Propositions de Construction de nouveaux Abris
en Béton Armé

GARE DE LONGUEAU

PROTECTION DE L'USINE HYDRAULIQUE
CONTRE LES ECLATS DE BOMBE.

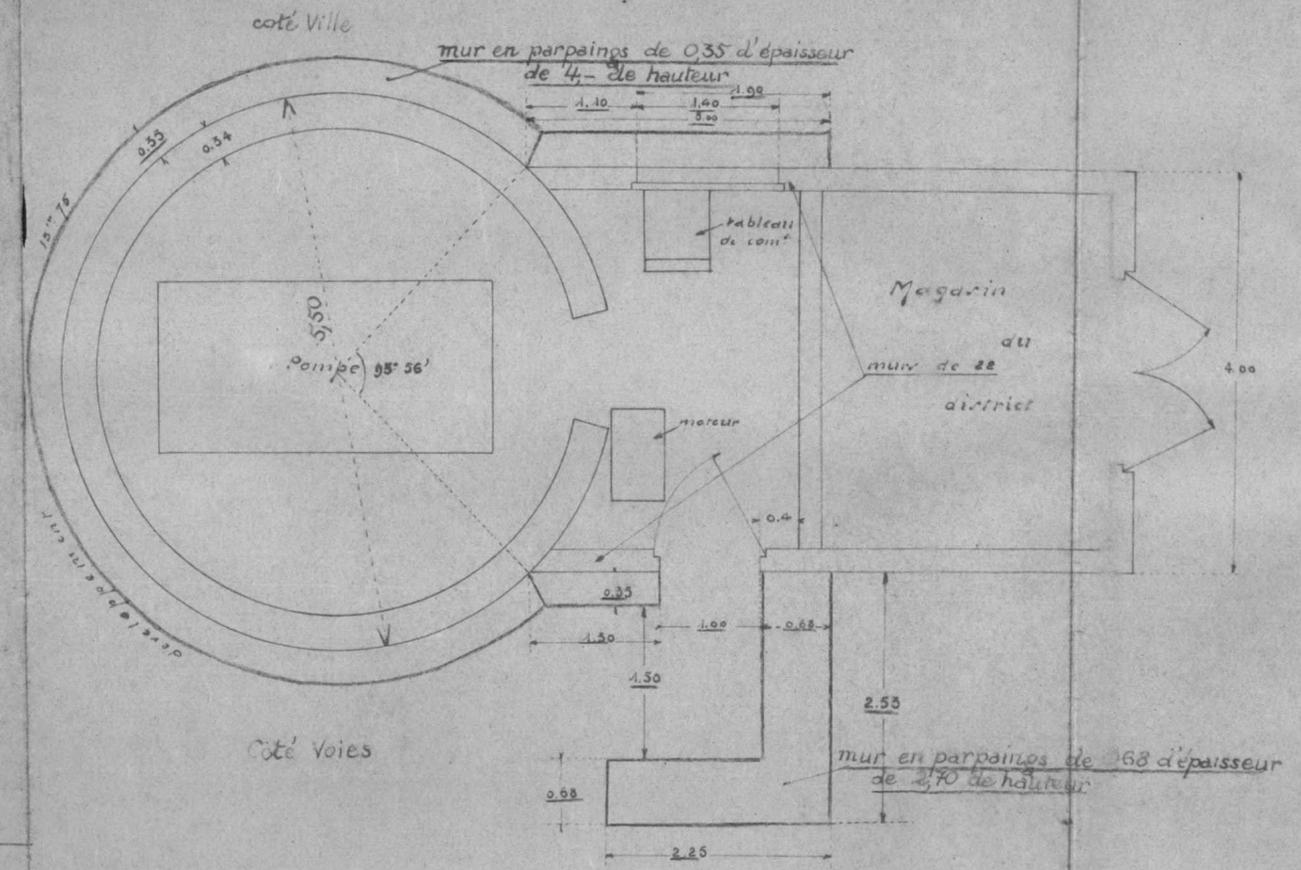
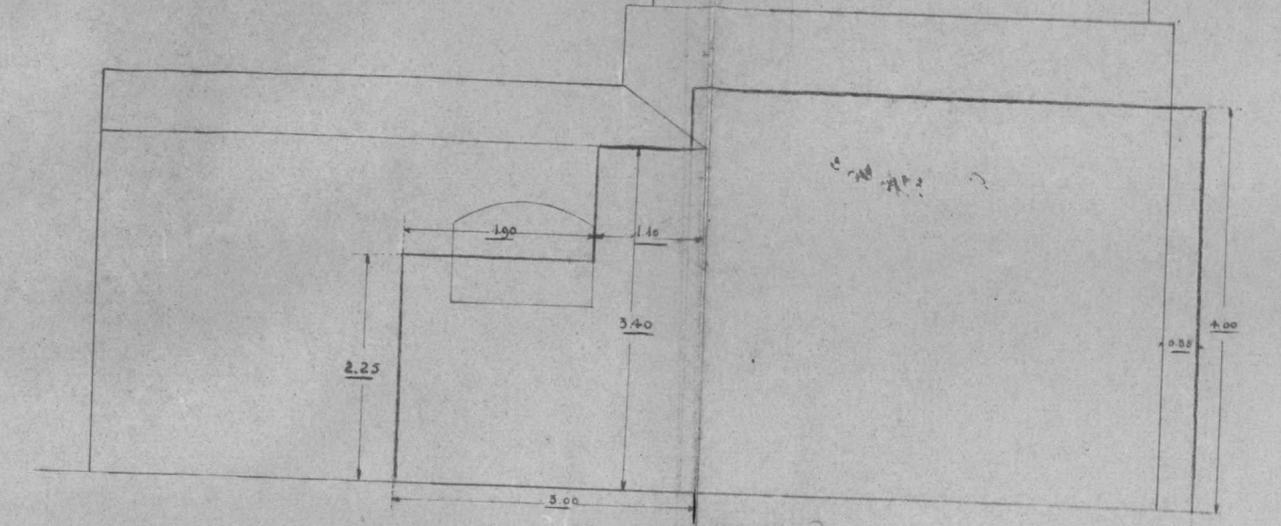
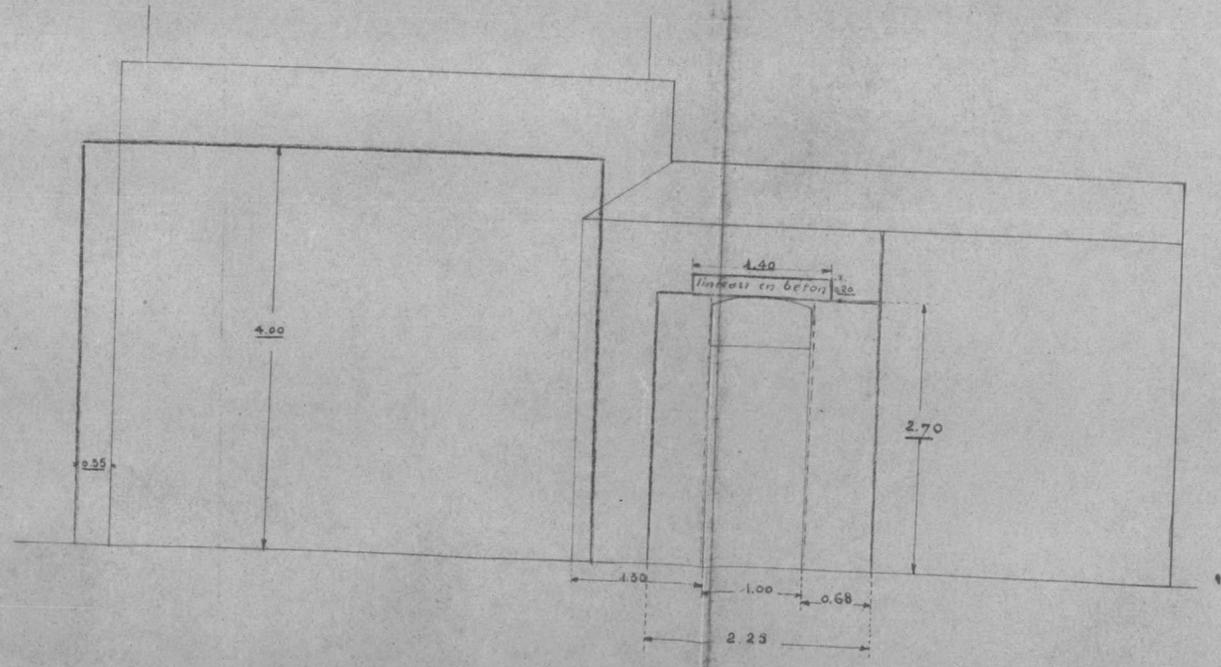
Par note du 20 Janvier écoulé, dont ci-joint copie, Mr ALLERT, Chef de District de Surveillance allemand à Dunkerque, demande d'entreprendre de suite les travaux de protection, contre les éclats de bombes, de l'usine hydraulique de Bourbourg.

Le montant de la dépense à engager étant de 25.000frs, je vous adresse ci-joint avec l'estimation le plan en trois exemplaires indiquant en rouge les dispositions à réaliser.

Abri en béton armé

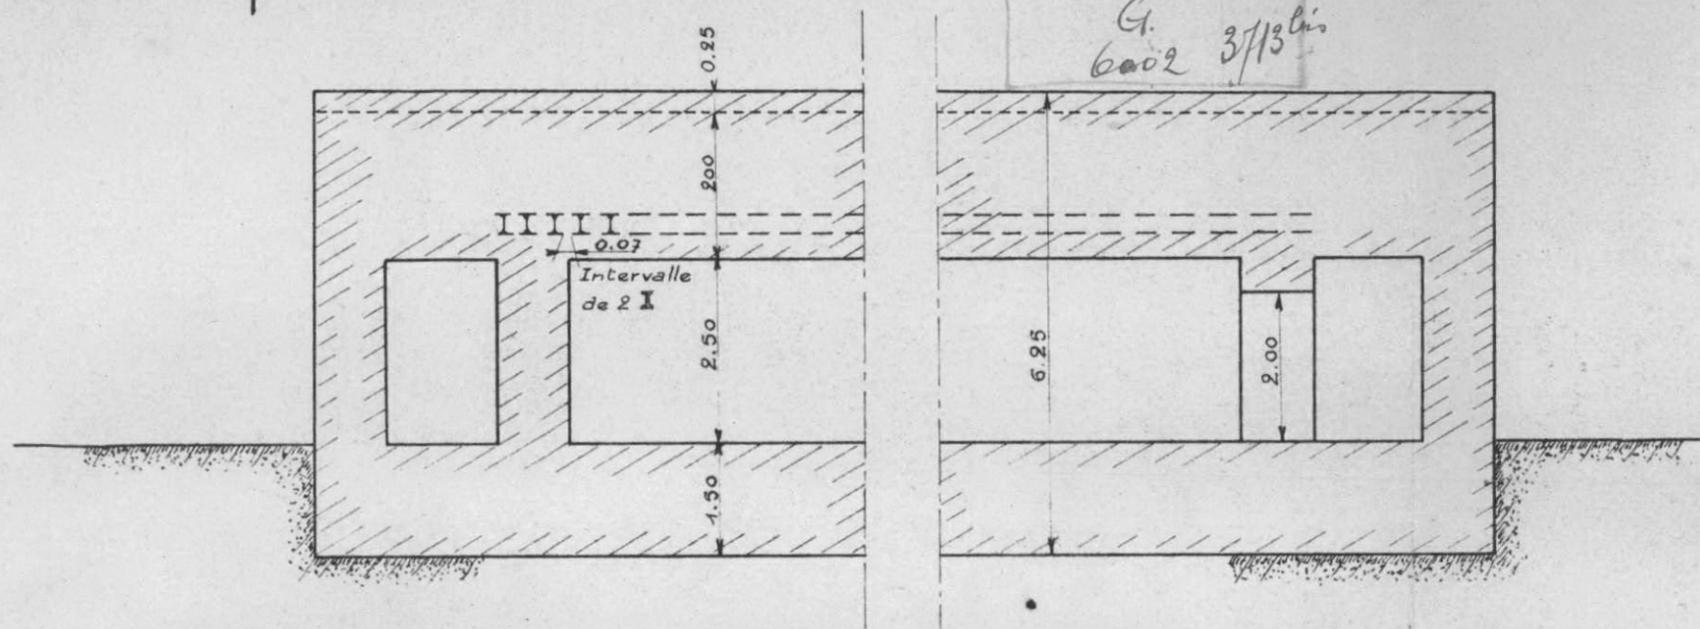
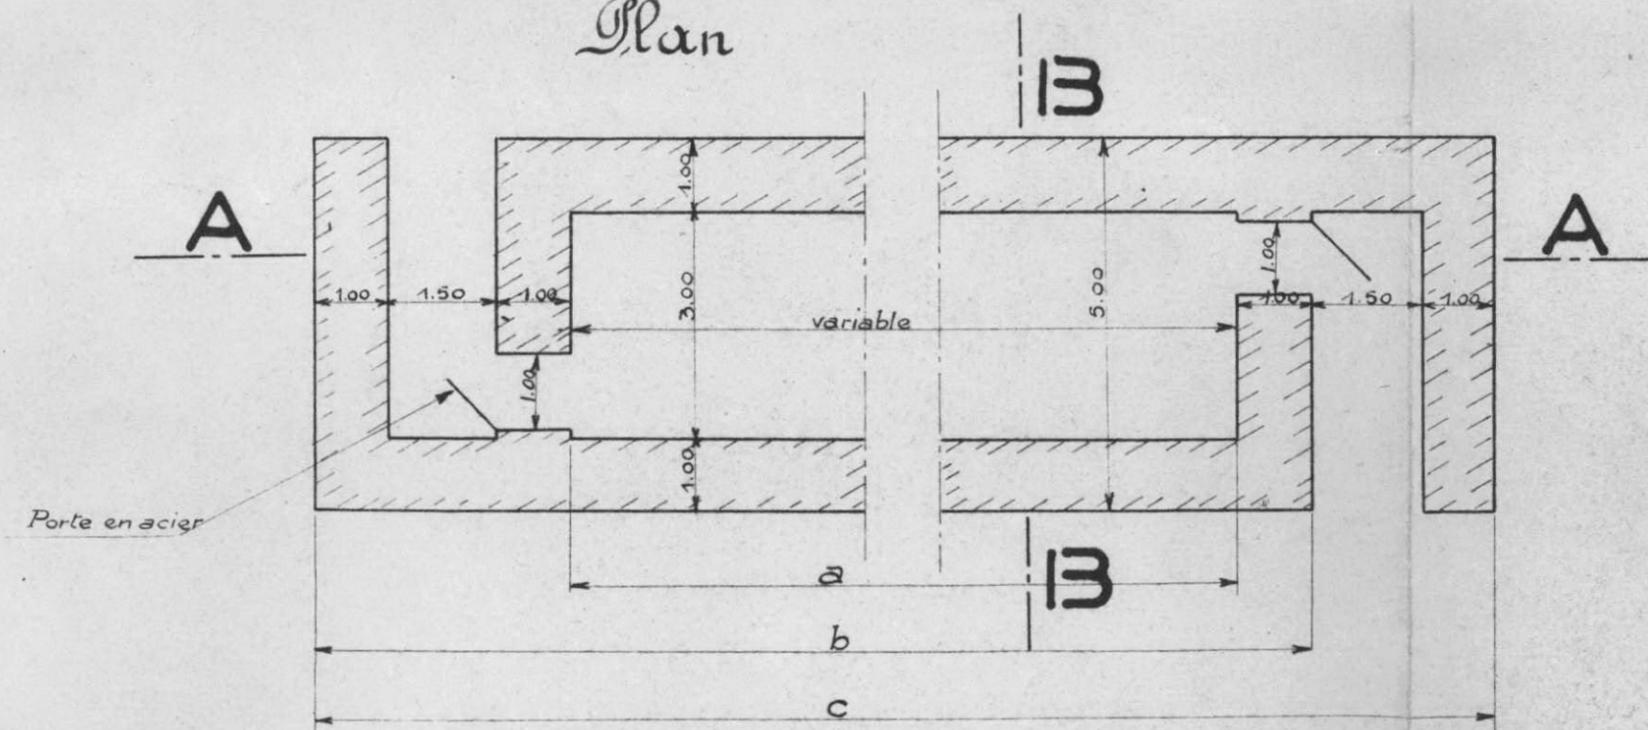
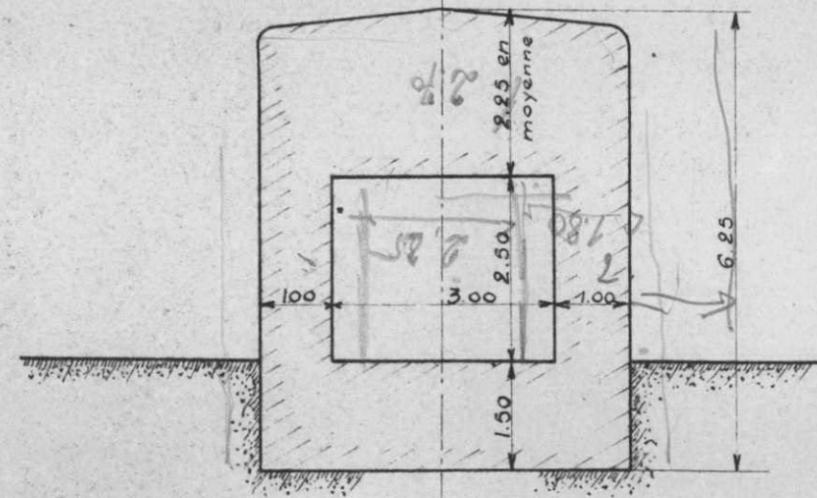
pour l'exécution immédiate des travaux; sous réserve de porter l'épaisseur de la voûte à 2 m 70 et celle des pieds droits à 1 m 80.

La largeur intérieure des abris sera réduite à 2 m 25.
